Projekt č. 1

Předmětem projektu byla rekonstrukce stávajících chodníků v celkem osmi úsecích, z nichž úseky I a II jsou vedeny podél dopravně zatížené silnice č. [redacted] na jižním okraji obce. Úseky A, B, C, D, E jsou vedeny intravilánem v severní části obce podél silnice č. [redacted] a krátký úsek F spojuje úseky II a E. Projekt byl realizován ve dvou etapách.

Vyhodnocení účelnosti a hospodárnosti:

Místo pro přecházení u č.p. ■ v úseku C

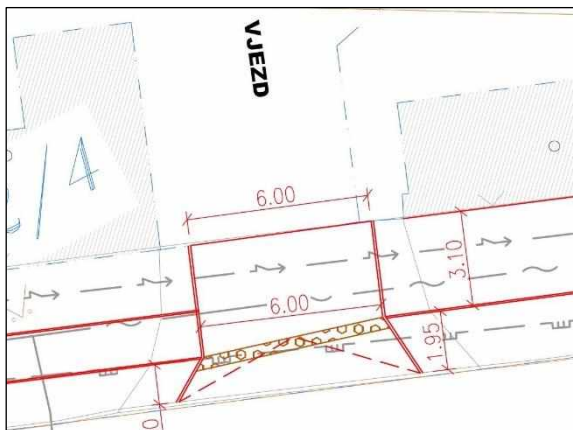
Na východním konci úseku C je chodník v délce cca 5 metrů veden ve výrazném podélném sklonu k místu pro přecházení a parkovišti. Toto místo se nachází před domem pro seniory (č.p. ■), kde lze očekávat zvýšený pohyb osob se sníženou schopností pohybu nebo orientace. Komplikací pro tyto osoby může být nejen větší sklon chodníku (zejména v zimním období), ale především zaparkovaná vozidla bránící ve výhledu chodcům i přijíždějícím řidičům. Řešení není v souladu s technickým předpisem.

Místo pro přecházení navíc není opatřeno žádným dopravním značením upozorňujícím řidiče na pohyb chodců ve vozovce, ani jiným opatřením pro zajištění bezpečného přecházení. Ochrana chodců zejména v prostoru křižovatek a přechodů pro chodce, psychologická jistota uživatelů místních komunikací a správné provedení a umístění svíslého a vodorovného dopravního značení patří mezi bezpečnostní principy návrhu místních komunikací podle čl. 4.2.2 ČSN 73 6110. V daném případě to platí o to víc, že se jedná o místo pro přecházení u domu pro seniory.

SFDI k tomu uvedl, že svíslé dopravní značení pro místo pro přecházení neexistuje a vodorovné dopravní značení není povinnost aplikovat – dopravní značení má v gesci Policie ČR. Dále uvedl, že v rámci posuzování a schvalování ZVA bude místo pro přecházení před domem pro seniory s příjemcem podpory řešit. Ve schválené projektové dokumentaci nebylo parkování zakresleno, v předložené situaci navazovala za místem pro přecházení zeleň. Příjemce bude vyzván k úpravě a zajištění rozhledových poměrů pro zastavení na 35 m, v současné době tvoří parkující vozidla překážku v rozhledu. Toto ale nebylo SFDI schváleno a příjemce toto řešení provedl v rozporu se schválenou projektovou dokumentací.

Západní konec úseku C

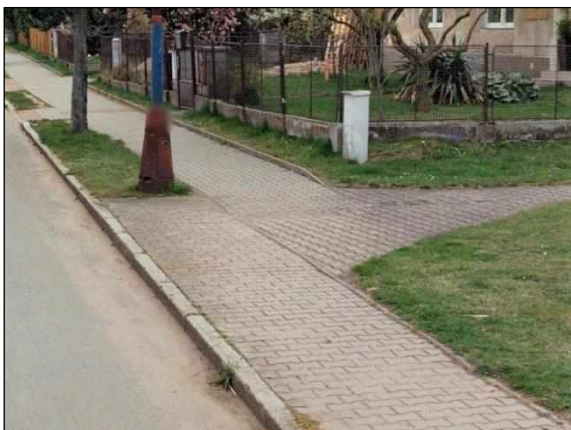
10. Místo pro přecházení mezi úseky B a C bylo v době místního šetření 21. 5. 2024 blokováno parkujícími vozidly. Vozidla zde blokovala místo pro přecházení i v dubnu 2022 (viz fotografie z www.mapy.cz)

SFDI k tomu uvedl, že příjemce bude upozorněn na parkování vozidel v prostoru místa pro přecházení.

Obchod naproti úseku B

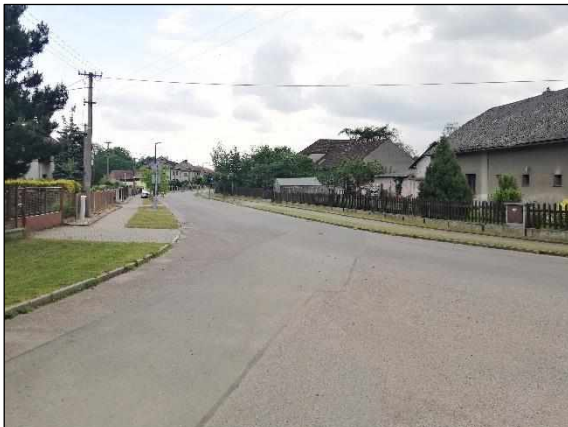
12. Nevýřešen z pohledu bezpečnosti i bezbariérovosti zůstal i přístup k obchodu nacházejícímu se v prostoru křižovatky za uvedenou autobusovou zastávkou na rozhraní úseků B a C. Chybí zde mj. přechod pro chodce, popř. místo pro přecházení umožňující bezpečné přecházení silnice č. [redacted] z rekonstruovaného úseku B, a to nejen osobám se sníženou schopností pohybu nebo orientace.

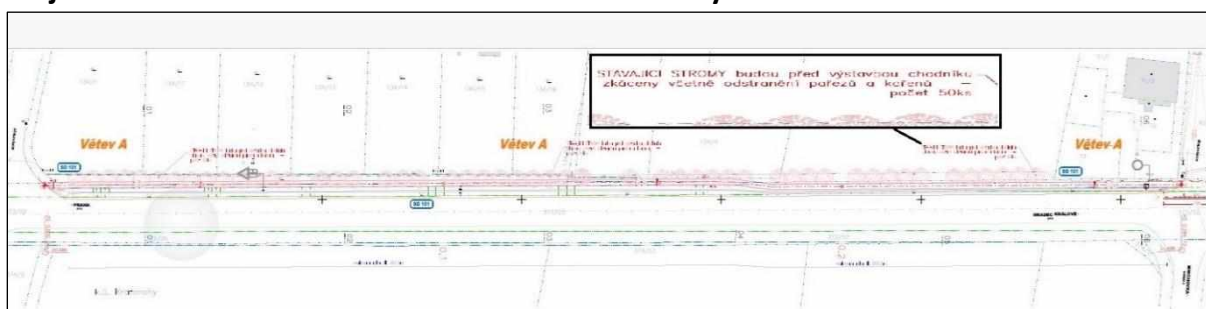
V oceněném soupisu prací ze dne 22. 12. 2013, který byl přílohou žádosti o podporu, byly uvedeny položky: č. 4 Kácení stromů listnatých (50 ks, částka: 6 050 Kč), č. 5 Odstranění pařezů (50 ks, částka: 9 950 Kč), č. 26 Vodorovné přemístění větví stromů listnatých do 5 km (50 ks, částka: 1 130 Kč), č. 27 Vodorovné přemístění kmenů stromů listnatých do 5 km (50 ks, částka: 16 250 Kč), č. 28 Vodorovné přemístění pařezů do 5 km (50 ks, částka: 4 315 Kč), č. 29 Příplatek k vodorovnému přemístění větví stromů listnatých (150 ks, částka: 805,50 Kč), č. 30 Příplatek k vodorovnému přemístění kmenů stromů listnatých (150 ks, částka: 1 695 Kč) a č. 31 Příplatek k vodorovnému přemístění pařezů (150 ks, částka: 2 550 Kč), tj. celkem 42 745,50 Kč. Tyto položky byly v rámci Rozpočtu [REDAKCE] I. etapa – HSV – Práce a dodávky HSV zahrnuty do uznatelných nákladů.

V soupisu provedených prací za období 1. – 31. 10. 2014 – uznatelné položky 1. etapa, který tvořil součást faktury č. 201415140 ze dne 14. 11. 2014 (celková fakturovaná částka 3 040 276,89 Kč vč. DPH) v rámci žádosti o platbu ze dne 26. 11. 2014, byly uvedeny položky: č. 4 (9 ks, částka: 1 260 Kč), č. 26 (9 ks, částka: 126 Kč), č. 27 (9 ks, částka: 2 565 Kč), č. 28 (9 ks, částka: 945 Kč), č. 29 (27 ks, částka: 135 Kč), č. 30 (27 ks, částka: 189 Kč) a č. 31 (27 ks, částka: 486 Kč), tedy celkem 5 706 Kč.

V soupisu provedených prací za období 1. – 15. 11. 2015 – uznatelné položky 1. etapa, který tvořil součást faktury č. 201516228 ze dne 10. 12. 2015 (celková fakturovaná částka 424 730,88 Kč vč. DPH) v rámci žádosti o platbu ze dne 18. 12. 2015, byly uvedeny položky: č. 4 (41 ks, částka: 5 740 Kč), č. 5 (50 ks, částka: 12 100 Kč), č. 26 (41 ks, částka: 574 Kč), č. 27 (41 ks, částka: 11 685 Kč), č. 28 (41 ks, částka: 4 305 Kč), č. 29 (123 ks, částka: 615 Kč), č. 30 (123 ks, částka: 861 Kč) a č. 31 (123 ks, částka: 2 214 Kč), tedy celkem 38 094 Kč.

Podle těchto dvou rozpisů bylo pokáceno a přemístěno celkem 50 stromů a odstraněno a přemístěno celkem 50 pařezů. Vyúčtován byl dále příplatek za přemístění celkem 150 kmenů a 150 pařezů.

Při dvou místních šetřeních provedených NKÚ dne 21. 5. 2024 a dne 6. 6. 2024 ovšem bylo zjištěno, že celkem 41 stromů se nachází na svých původních místech. Z uvedených skutečností vyplývá, že k proplacení z rozpočtu SFDI byly příjemcem podpory uplatněny náklady na práce, které zřejmě nebyly vůbec provedeny. Celková částka za pokácení a přemístění 41 stromů, pařezů a větví včetně příplatků uplatněná příjemcem v soupisu provedených prací za období 1. – 15. 11. 2015 – uznatelné položky 1. etapa a proplacená z rozpočtu SFDI činí 35 916 Kč.

SFDI k tomu uvedl: „Příjemce v rámci uvolnění finančních prostředků předložil SFDI fakturu, ve které bylo vykázáno kácení předmětných bříz, tato faktura byla ověřena zástupcem obce a její součástí byl soupis provedených prací, kde bylo v jednotlivých položkách rozepsáno kácení 41 ks bříz. Na základě předložených dokladů bylo ze strany SFDI provedeno uvolnění finančních prostředků v souladu s pravidly pro financování a uzavřenou smlouvou o poskytnutí finančních prostředků. S ohledem na zjištěné skutečnosti bude obec požádána o vysvětlení a pokud se potvrdí, že fakturované práce nebyly provedeny, bude příjemce vyzván k vrácení finančních prostředků, příp. bude podán podnět na zahájení trestního řízení.“
